# 小型トラックの車枠のリコールについて

## リコール届出番号 2791

平成23年7月28日、UDトラックス株式会社に車両を供給しているいすゞ自動車株式会社が、下記のリコールを国土交通大臣に届け出しました。

# 改善箇所説明図

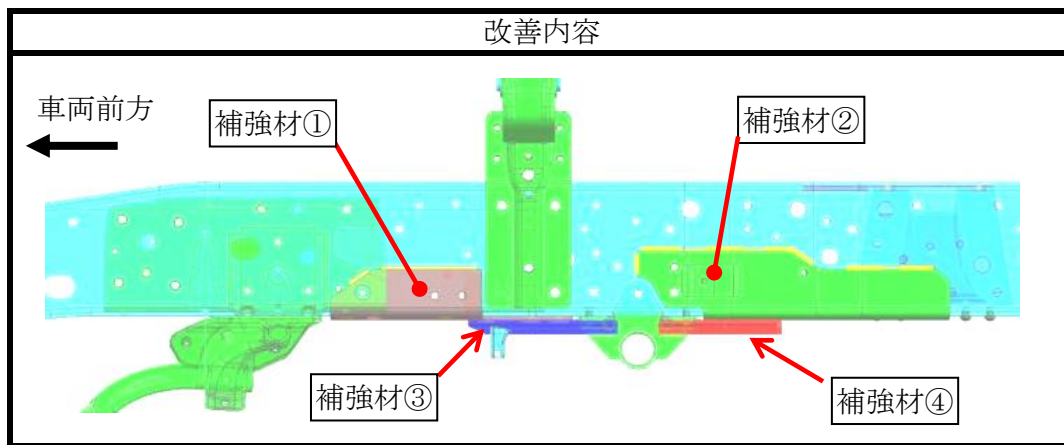
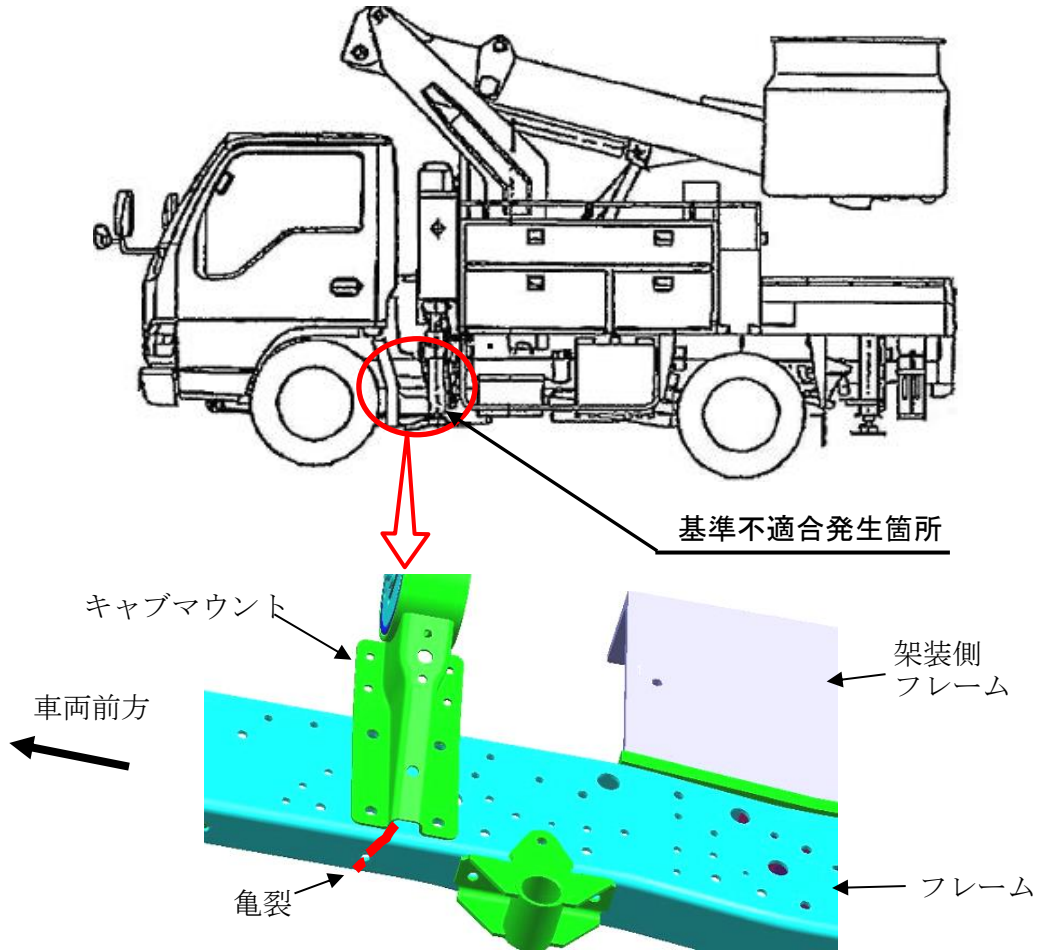
小型トラックの高所作業車及び穴掘建柱車において、フレーム強度が不足しているため、急旋回など車体が大きく振れる状態で繰り返し使用した場合、フレーム下面に亀裂が生じることがある。そのため、そのままの状態で使用を続けると、亀裂が進行

全車両、車体形状を確認し、該当する車両は、フレームを点検し、損傷している場合は補修の上、フレームに補強材を取付ける。損傷していない場合は、補強材を取付ける。

識別：キャブ後方左側のアウトリガに黄色の識別ペイントを塗布する。
